REPONSES QUESTIONS AE 19.03.2026

QUESTIONS DU PÔLE AUTORITÉ ENVIRONNEMENTALE EN DATE DU 19.03.2026

Faisant suite à votre message déposé sur le portail de l'Évaluation Environnementale en date du 19 mars 2026, relatif à la demande de cas par cas déposée le 12 mars 2026 pour le dossier de centrale solaire au sol de Fère-en-Tardenois, vous trouverez ci-après les éléments de réponse aux trois points soulevés.

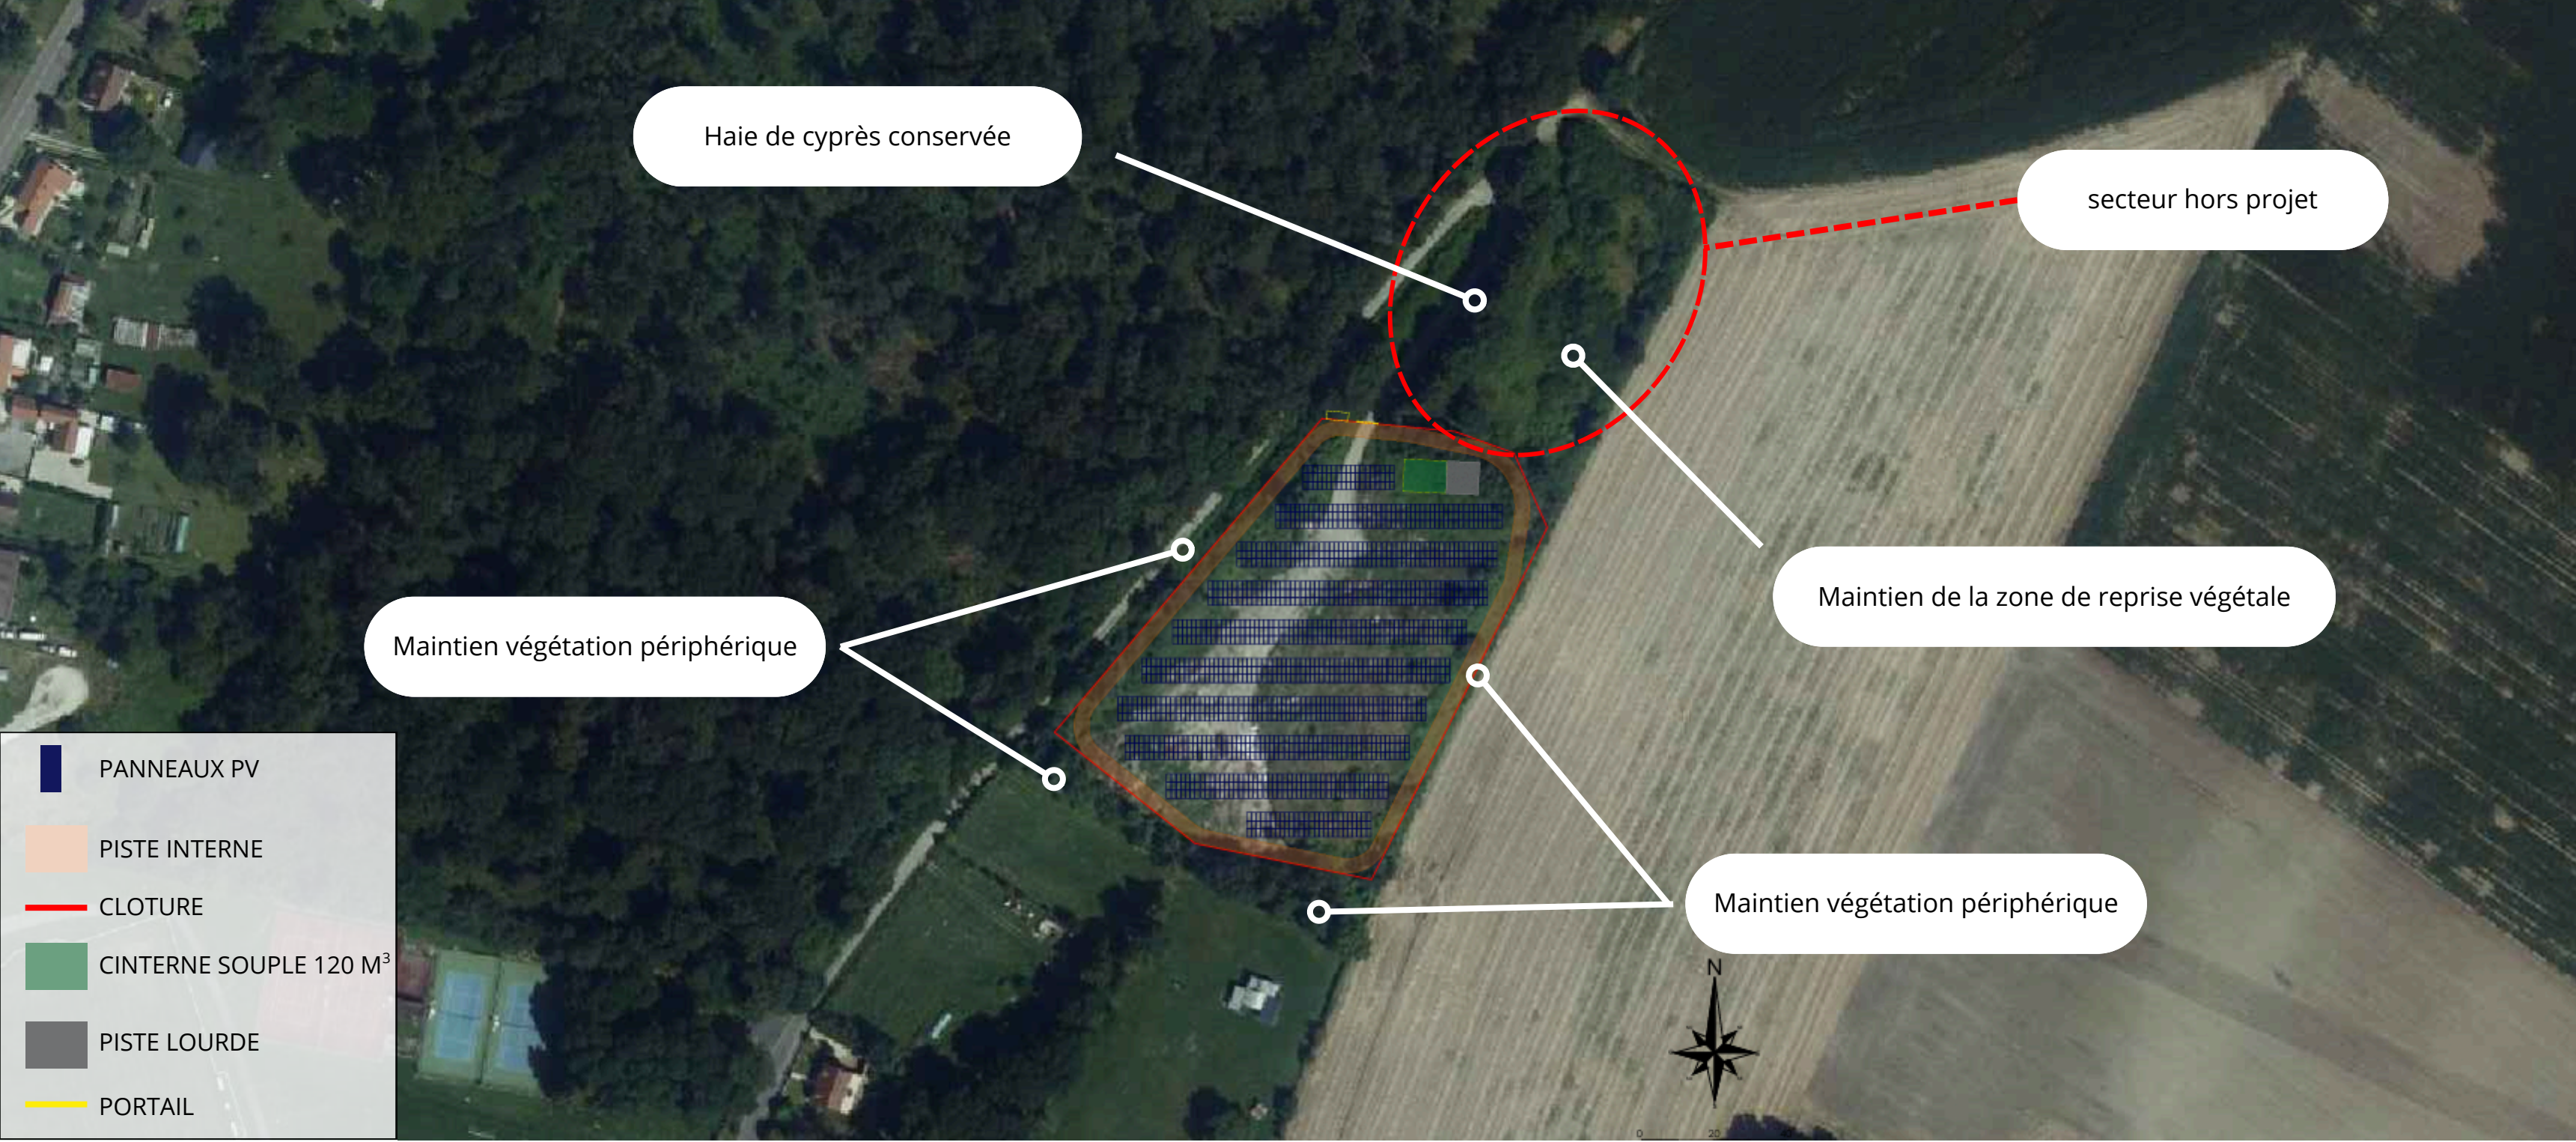
Au vu du plan projet Annexe 5, il semble que le projet viendra s’implanter sur un espace arboré.

Aussi, est-ce que le projet prévoit l’abattage d’arbres et si oui dans quelle proportion et quand seront réalisés les travaux.

Le plan masse du projet (cf. page suivante), qui définit précisément l'implantation des équipements, montre que **la centrale photovoltaïque est strictement implantée en dehors des formations végétalisées périphériques**, sur des surfaces ouvertes, déjà anthropisées et dépourvues d'enjeux écologiques significatifs (cf. photographies rapprochées de la zone d'implantation – PDV R1 et photographies complémentaires de l'intérieur du site).

Il est important de préciser que la **partie Nord du site, volontairement exclue de l'implantation**, correspond à une **zone de reprise spontanée de la végétation consécutive à la cessation d'exploitation de la décharge**. Cette végétation ne constitue pas un boisement structuré, mais relève d'une **végétation rudérale**, caractéristique des milieux remaniés et anthropisés.

Le projet a ainsi été conçu de manière à **éviter cette zone**, en concentrant l'implantation sur les secteurs ouverts et les plus dégradés du site.

Par ailleurs, **la haie de cyprès implantée au Nord du site**, lors de l'exploitation de la décharge afin de limiter les vues et les envols de déchets, **est intégralement conservée dans le cadre du projet**. Elle participe aujourd'hui à la structuration paysagère du site et constitue un écran végétal pérenne.

Le projet s'inscrit ainsi dans **une logique d'évitement prioritaire des impacts**, en particulier vis-à-vis des éléments végétalisés existants, qui sont maintenus en périphérie et sur la partie Nord du site.

En conséquence, **aucun défrichement ni abattage d'arbres n'est prévu dans le cadre du projet**. Le cas échéant, seules des interventions très ponctuelles et marginales, limitées à des opérations de débroussaillage ou à la suppression d'individus isolés strictement nécessaires à la mise en œuvre des aménagements, pourraient être réalisées en limite d'emprise, sans altération des structures végétales en place.

Ces éventuelles interventions seraient réalisées **en dehors des périodes sensibles pour la faune**, notamment hors période de nidification (mars à août), conformément aux bonnes pratiques environnementales.
